材料規格に関する日本機械学会への 説明依頼事項（その 2）への回答

II 変更点等に関するもの 3. 材料規格に関する質問

参考図 1 外圧チャートの改訂検討フロー

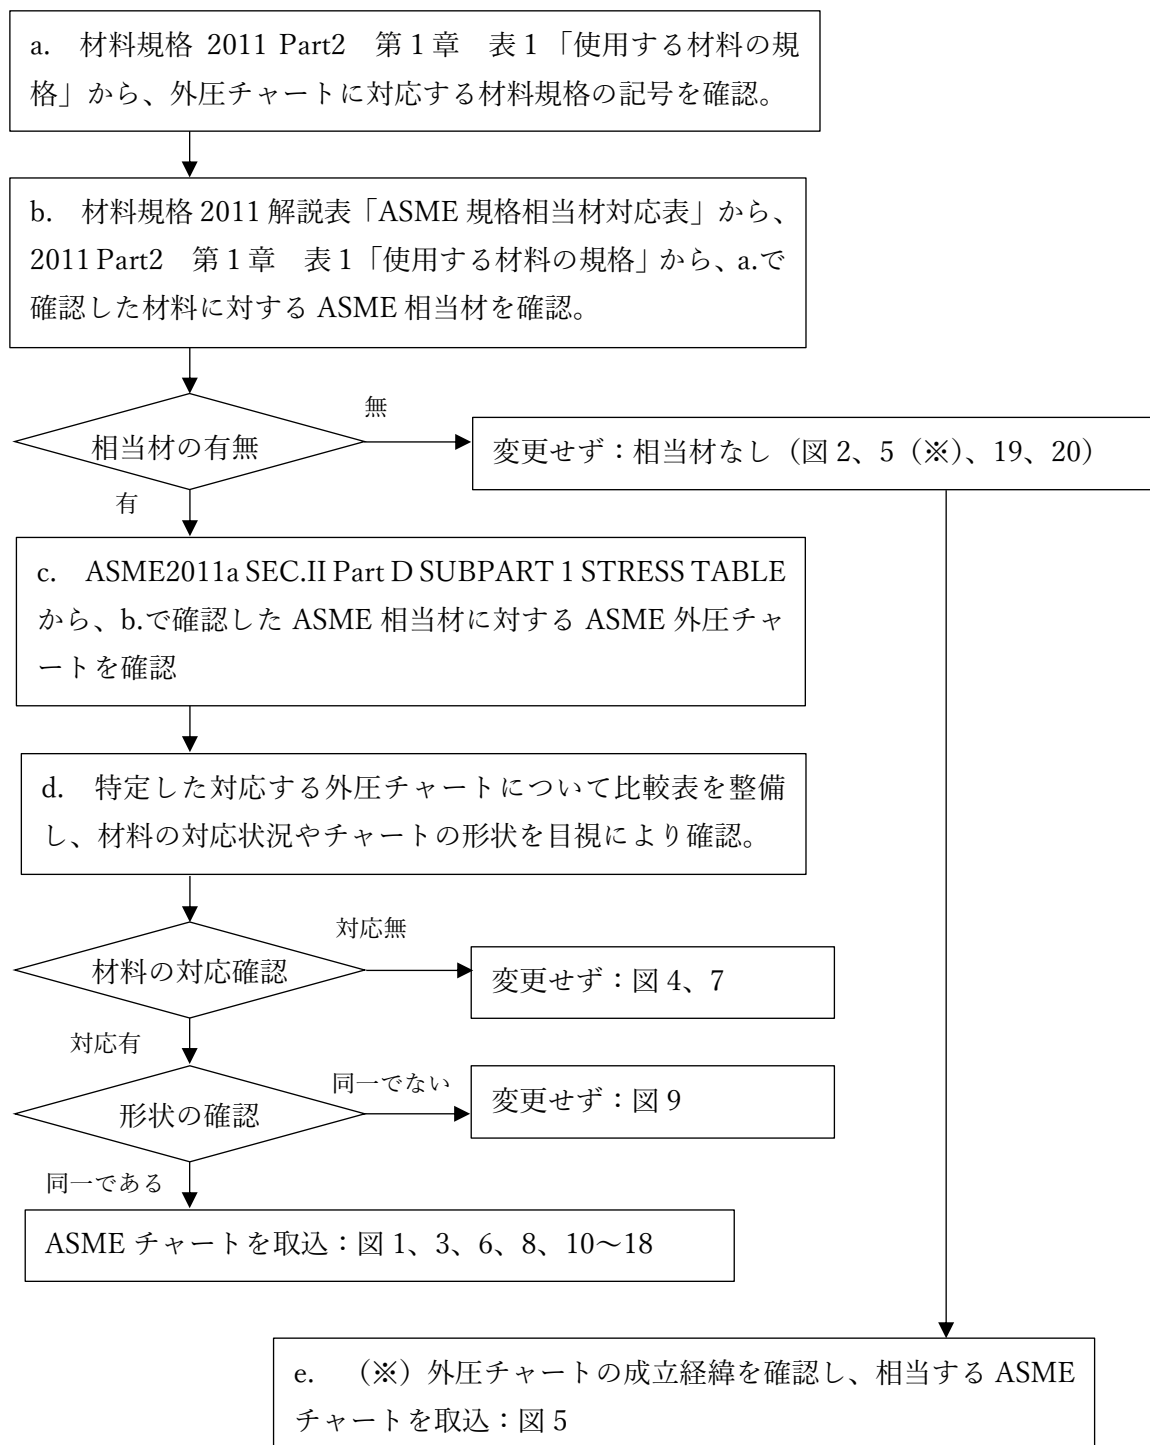
(2) ASME 規格に対応して外圧チャートを改訂したものと変更しなかったものがありますが、変更した理由及び根拠を示して下さい。また、外圧チャートのデジタル値の表を追加した際、図との整合をどのように確認したのか、及びその確認結果について説明して下さい。

材料規格の外圧チャートから ASME 規格の外圧チャートへの対応は、「ASME 規格相当材対応表」を参照して以下の手順により整理したうえで、対応する外圧チャートを特定しました。(参考図 1 外圧チャートの改訂検討フロー)

- a. 材料規格 2011 part. 2 第 1 章 表 1 「使用する材料の規格」から、それぞれの外圧チャートの対応する材料規格の記号を確認する。
- b. 材料規格 2011 解説表「ASME 規格相当材対応表」から、a. で確認した材料に対応する ASME 相当材を確認する。(注)
- c. ASME2011a SEC. II Part D SUBPART 1 STRESS TABLES から、b. で確認した ASME 相

当材に対する ASME 外圧チャートを確認する。

- d. 特定した対応する外圧チャートについて比較表を整備する。(参考図2 外圧チャートの比較例)。個々のチャートにおける材料の対応状況を確認し、対応する材料で複数のチャートがあるものは除く。また、チャートの形状を目視により確認し、同一でないと判断されたものを除く。
- e. 一部については、過去のチャートの成立経緯の調査をもとに、取り込みを検討する。

外圧チャートのデジタル値の表を追加するにあたっては、ASME2011a の外圧チャートとデジタル値から作図した外圧チャートを比較し、整合がとれていることを確認しました

以上のように、適用する材料の観点及び外圧チャートの形状の観点から同一性を確認し、改訂を行いました。(参考表1 材料規格と ASME 規格の対応状況及び改訂方針)

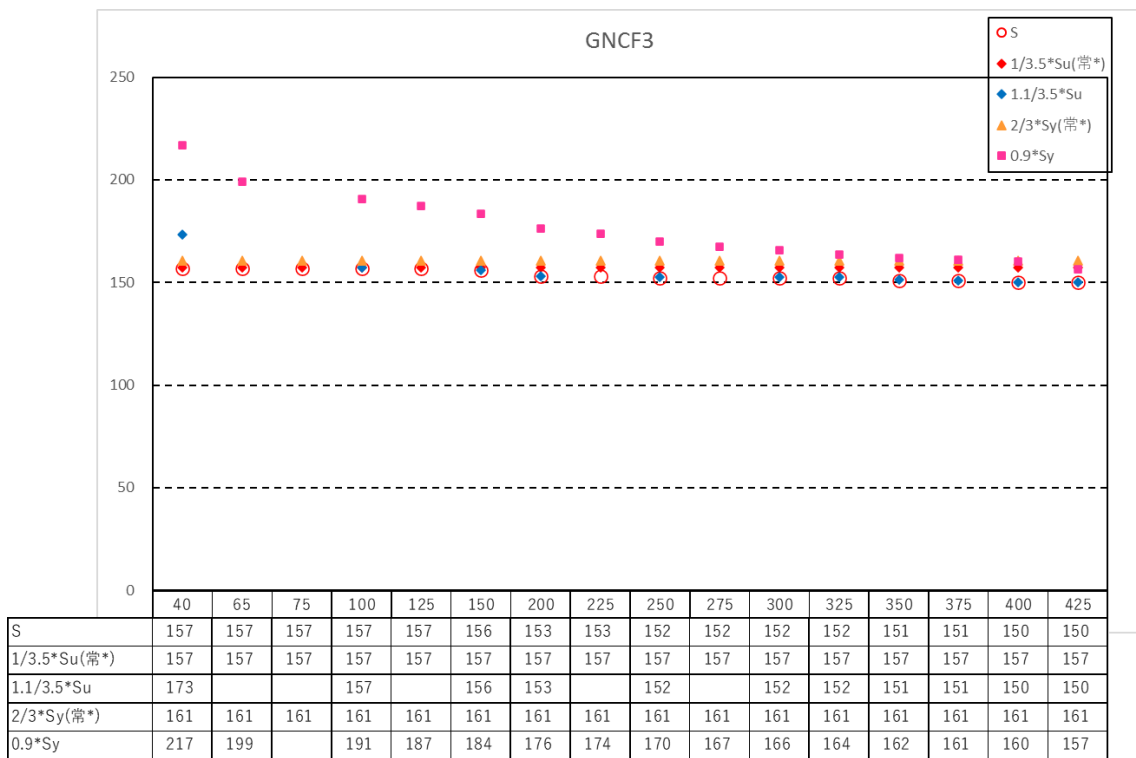
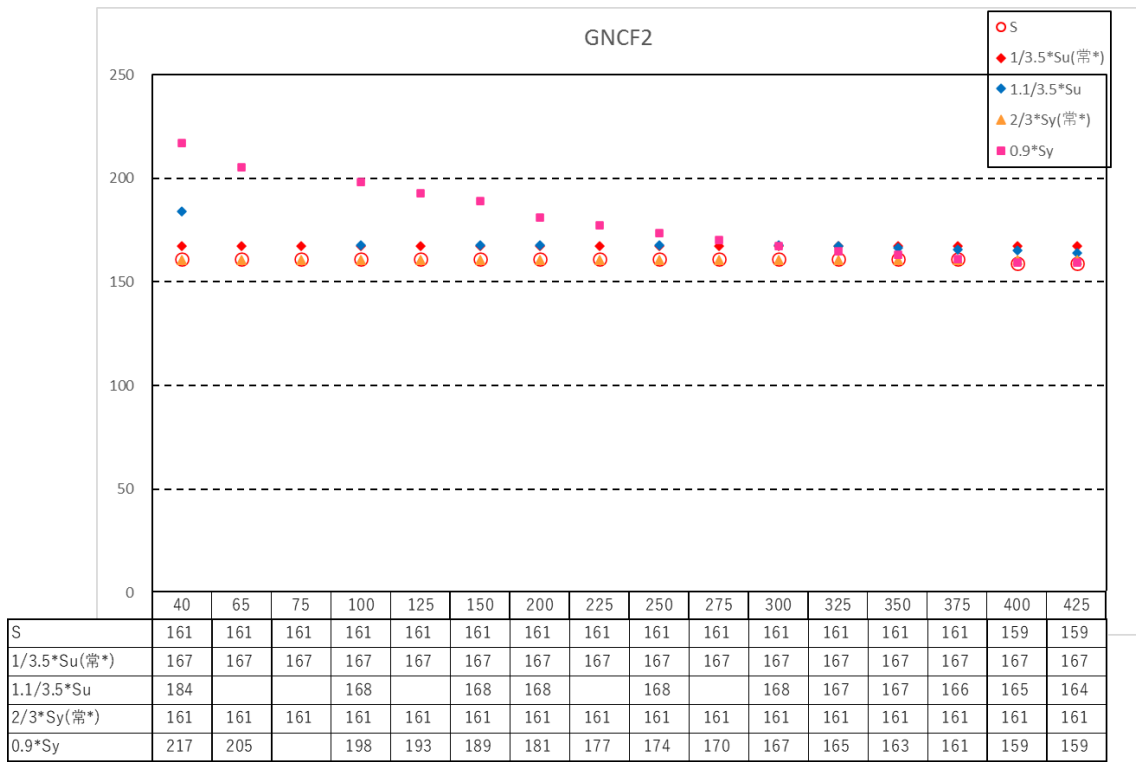
(6) ~~技術評価の対象ではありませんが、「添付1. 新規材料採用ガイドライン」の「(解説-3-1-3) Part 3 第1章 表3 鉄鋼材料のS値」~~には、「オーステナイト系ステンレス鋼若しくは高ニッケル合金をフランジ等変形が耐漏えい性に影響を及ぼす可能性のある部位に用いる場合には、以下の規格が参考になる。」とし、「ASME規格 (TABLE 1A NOTES G5, TABLE 1B NOTES G5)」と「JIS B 8266 (2003)「圧力容器の構造—特定規格」(6.2.1 設計応力強さ d)」があげられています。引用している JIS B 8266 は 2003 年版ですが、JIS B 8265、JIS B 8266 及び JIS B 8267 の最新版では、フランジ等変形が耐漏えい性に影響を及ぼす可能性のある部位に用いる場合には、附属書により別途応力設計することが規定されています。材料規格にこのような要求がない理由を説明して下さい。

JIS B 8265、JIS B 8266 及び JIS B 8267 におきましてはそれぞれ初版 (2000 年、2003 年、2008 年) よりオーステナイト系ステンレス鋼若しくは高ニッケル合金の「許容引張応力」(S 値) について、ある程度の変形を許容する場合と許容しない場合の 2 種類の値が規定されており、状況としましては材料規格 2012 年版の技術評価時と相違ありません。

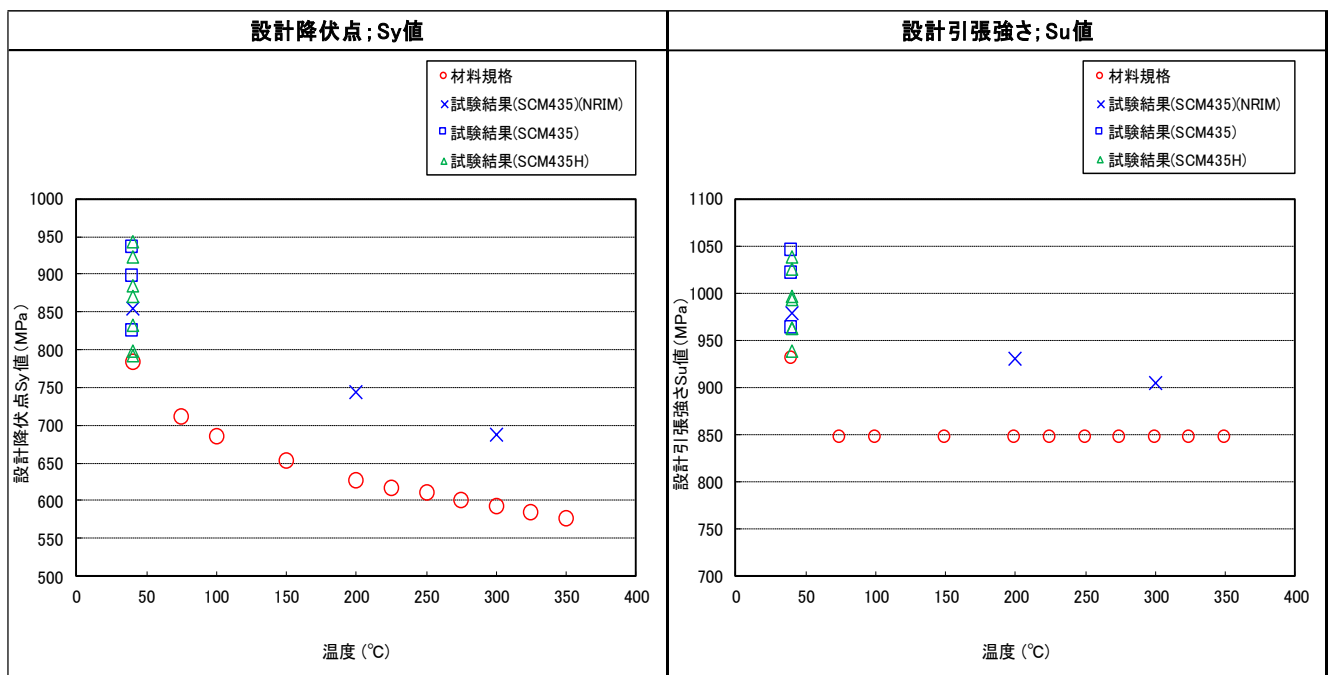
(7) GNCF2 及び GNCF3 について ASME 相当材と同定した材料を用いて、 S_y 値及び S_u 値から許容引張応力 S を求めています。その技術的根拠を GNCF-1 について示した図表と同様のものを示して下さい。

GNCF2 及び GNCF3 の S 値の見直しにつきましては、「第1回設計・建設、材料及び溶接に係る日本機械学会の規格の技術評価に関する検討チーム」における資料「発電用原子力設備規格 材料規格 (2020年版) JSME S NJ1-2020 技術評価に関する検討チーム会合における日本機械学会への説明依頼事項に対する回答 2023年2月2日」の 2(3)(c) に記載しました。

GNCF2 及び GNCF3 に対する GNCF1 について示した図表と同様の図表を以下に示します。
